KOMMENTAR TILL DAGVATTENUTREDNING SLÄTTMALM (DATERAD 2019-04-25)

Nedan skrivelse är en kompletterande kommentar till framtagen dagvattenutredning¹ för detaljplan för Slättmalm (Malmbro gård 1:4 m.fl. fastigheter) med anledning av de justeringar i planförslaget som presenteras i granskning nr 2.

Figur 1. Förändringar i planförslaget mellan granskning 1 och granskning 2, del 1 (norra planområdet).

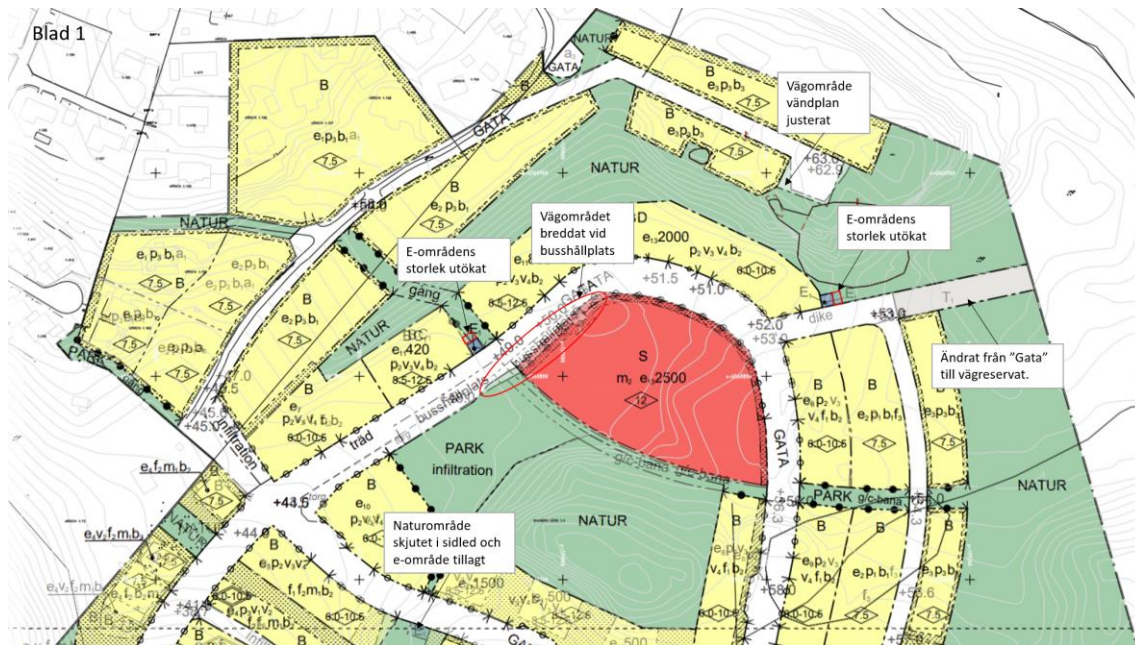
Enligt plankarta (daterad 2022-06-09) framtagen till granskning nr 2 har förändringar avseende markanvändningen föreslagits i mindre omfattning över stora delar av planområdet, se Figur 1 och 2.

Ytan mellan väg 225 och Malmsjön har tagits bort ur planområdet. Ytan utgjorde tidigare ”park” men planerades utgöras av befintlig naturmark.

På fyra platser har E-områden ändrats: två E-områden har utökats, ett har flyttats i läge och ett har lagts till i senaste plankartan.

På sju ställen har plangränserna justerats så att utbredningen av gatumark eller vändplaner ändrats något. En av platserna utgörs av en breddning av gatumarken vid en busshållplats.

Intill återvinningsstationen, i södra delen av området, har slänten som tidigare redovisats som ”park” i plankartan nu ändrats till ”väg”. Planerad utformning för ytan är dock densamma; grön yta.

Vägområdet för infartsgatan till området har i svängen vid återvinningsstationen breddats för att klara bussarnas svängradier.

Planändringen har ingen påverkan på dagvattensituationen eftersom markanvändningen på aktuell yta inte var tänkt att ändras jämfört med nuvarande markanvändning.

Planändringen bedöms inte påverka dagvattensituationen i märkbar omfattning. Justeringen innebär en liten ökning av hårdgjord yta, den är dock så liten att det inte innebär några förändringar i redovisade flödes- eller föroreningsberäkningar.

Avvattningen av de nya eller utökade ytorna ska dock följa samma principer som finns beskrivna i dagvattenutredningen: eftersom ytorna ej saltas ska de avvattnas till gröna ytor så som växtbäddar, gräsklädda diken eller motsvarande för rening genom sedimentering, växtupptag och fastläggning innan vattnet tillåts infiltrera marken och perkolera ned till grundvattnet.

Planändringen bedöms inte påverka dagvattensituationen i märkbar omfattning. Justeringarna innebär en liten ökning av hårdgjord yta, den är dock så liten att det inte innebär några förändringar i redovisade flödes- eller föroreningsberäkningar.

Avvattningen av de tillkommande ytorna ska dock följa samma principer som finns beskrivna i dagvattenutredningen och som gäller för gatumarken intill ändringen.

Planändringen skulle eventuellt innebära en märkbar tillkommande yta om den skulle hårdgöras; ytan skulle då behöva avvattnas till den tätade anläggning som föreslagits för rening av saltat vägdagvatten. Eftersom slänten fortsatt ska utgöra naturmark/gräsyta innebär planförändringen dock ingen påverkan på dagvattenhanteringen.

Planändringen innebär en utökning av det vägområde som ska avvattnas via täta system till reningsanläggning för dagvatten (pga. saltat vägdagvatten). Vägområdet ligger i direkt anslutning till dammen (kommer ej, pga. nivåskillnader, att kunna ledas till föregående reningssteg: översilningsyta/biofilter). Mängden trafik eller föroreningsbelastning kommer ej att öka i och med breddningen, endast avrinnande flöde och vattenvolym. Ökningen är liten och bedöms kunna hanteras i föreslagen dammutformning utan påverkan på dammens reningseffekt.

Figur 3. Förslag till avvattning av ombyggd väg 225. (Structor 2022-05-13).

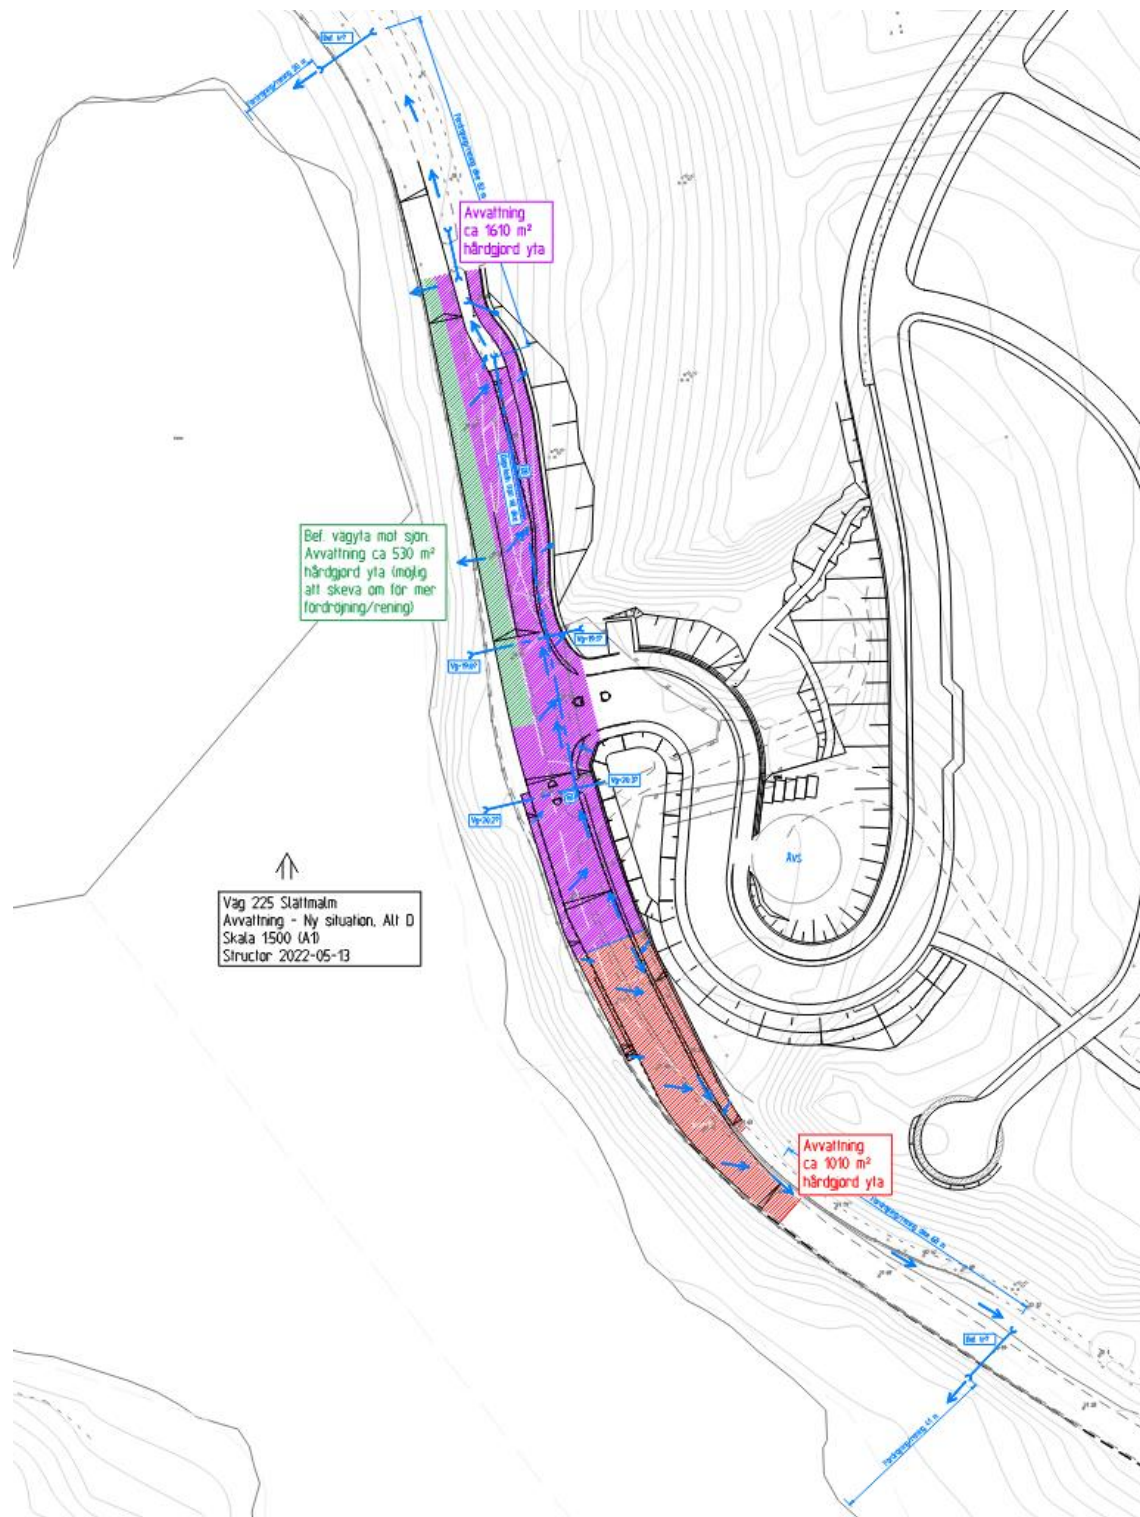
För att kunna ordna en säker och anpassad infart till exploateringsområdet Slättmalm krävs ombyggnation av väg 225 (som tillhör Trafikverket). Förslaget innebär breddning av vägen på grund av svängkörfält in i området samt busshållplats. Befintliga vägdiken ersätts därmed av körbana eller GC-bana på en sträcka om ca 250 m.

Vägbreddningen innebär en ökning av hårdgjord yta på mark som idag utgörs av vägdike eller naturmark. Väg 225 ägs och driftas av Trafikverket. Saltning sker vintertid och dagvattenhanteringen består av avrinning till gräsklädda diken som teoretiskt avvattnas via trummor under vägen till Malmsjön. I praktiken infiltrerar troligen det mesta vägdagvattnet på sträckan i vägdikena (marken utgörs av mycket genomsläppligt material och befintlig trumma har vid platsbesök noterats delvis igensatt).

Föreslagen dagvattenhantering för justeringen av väg 225 baseras på att utnyttja befintliga vägdiken i så stor omfattning som möjligt. Där diken läggs igen föreslås dagvattnet samlas upp via brunnar och täta dagvattenledningar för att sedan ledas mot befintliga diken (se skiss framtagen av Structor 2022-05-13, figur 3). Grundprincipen är att utnyttja vägdikena för växtupptag, fastläggning och sedimentering av partikelbundna föroreningar innan vattnet rinner vidare mot recipienten (perkolerar till grundvattenmagasinet eller rinner ytligt mot Malmsjön).
